## リコール届出一覧表

リコール届出日：平成 31 年 3 月 29 日

リコール届出番号	外 - 2819	リコール開始日：平成 31 年 4 月 2 日
届出者の氏名又は名称	プジョー・シトロエン・ジャポン株式会社 代表取締役 クリストフ プレヴォ (製作者名： オートモビル・シトロエン) (問い合わせ先：0120-55-4106 シトロエンコール)	
不具合部位 (部品名)	エアバッグ装置 (インフレーター)	
基準不適合状態にあると認める構造、装置又は性能の状況及びその原因	運転席用または助手席用のエアバッグのインフレーター (膨張装置) において、ガス発生剤の吸湿防止が不適切であった場合、高い湿度の環境下で温度変化を繰り返すと、ガス発生剤が劣化することがある。そのため、エアバッグ展開時にインフレーター容器が破損するおそれがある。	
改善措置の内容	車両により搭載しているエアバッグのインフレータの種類が異なるため、仕様に応じて以下の改善措置を行う。 ①運転席用エアバッグユニットを対策品と交換する。 ②運転席用と助手席用のエアバッグユニットを対策品と交換する。	
不具合件数	0 件	事故の有無 0 件
発見の動機	本国からの情報による。	
自動車使用者及び自動車分解整備事業者に周知させるための措置	<ul style="list-style-type: none"> <li>● 使用者 : 電話・ダイレクトメールにて通知する。</li> <li>● 自動車分解整備事業者 : 日整連発行の機関誌へ掲載する。</li> <li>● 対策実施済車両 : 対策済車両には、運転者席側ドア開口部のドアロックストライカー付近に外-2819のステッカーを貼付する。</li> </ul>

## 改善箇所説明図

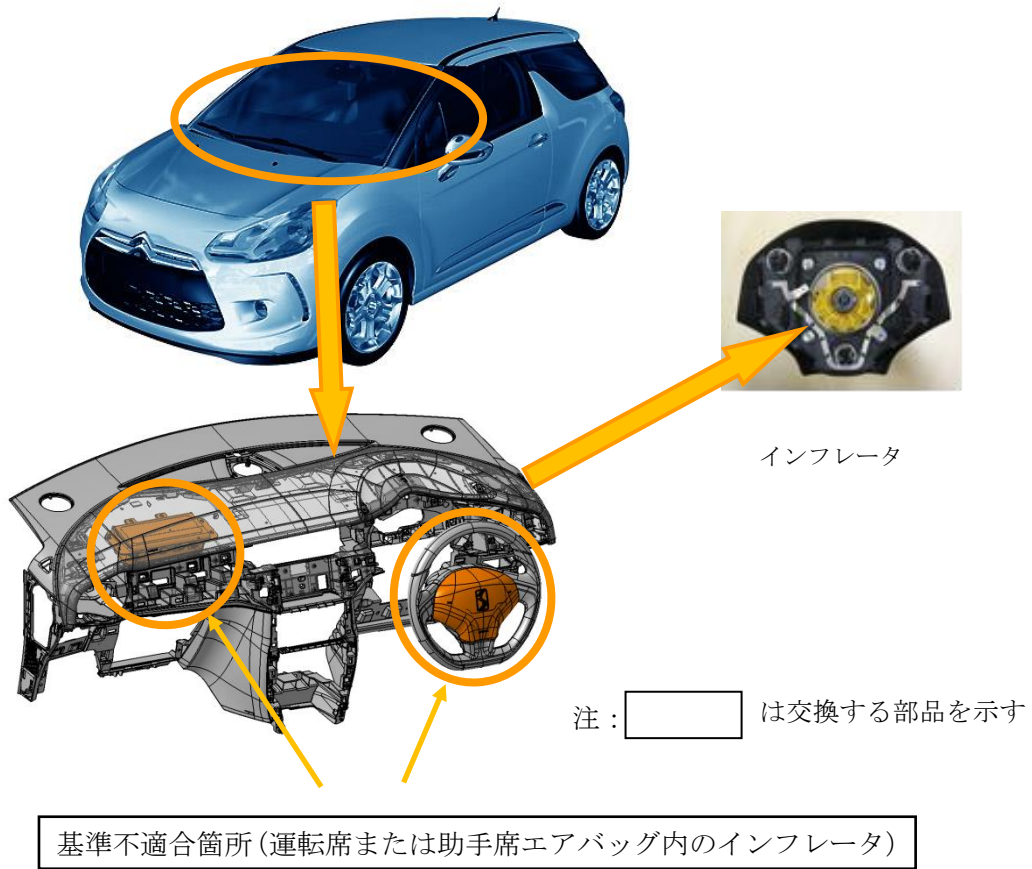
運転席用または助手席用のエアバッグのインフレーター（膨張装置）において、ガス発生剤の吸湿防止が不適切であった場合、高い湿度の環境下で温度変化を繰り返すと、ガス発生剤が劣化することがある。そのため、エアバッグ展開時にインフレーター容器が破損するおそれがある。

車両により搭載しているエアバッグのインフレータの種類が異なるため、仕様に応じて以下の改善措置を行う。

- ①運転席用エアバッグユニットを対策品と交換する。
- ②運転席用と助手席用のエアバッグユニットを対策品と交換する。

運転席ドアストライカー取り付けボルトの1つに黒ペイントを塗る。
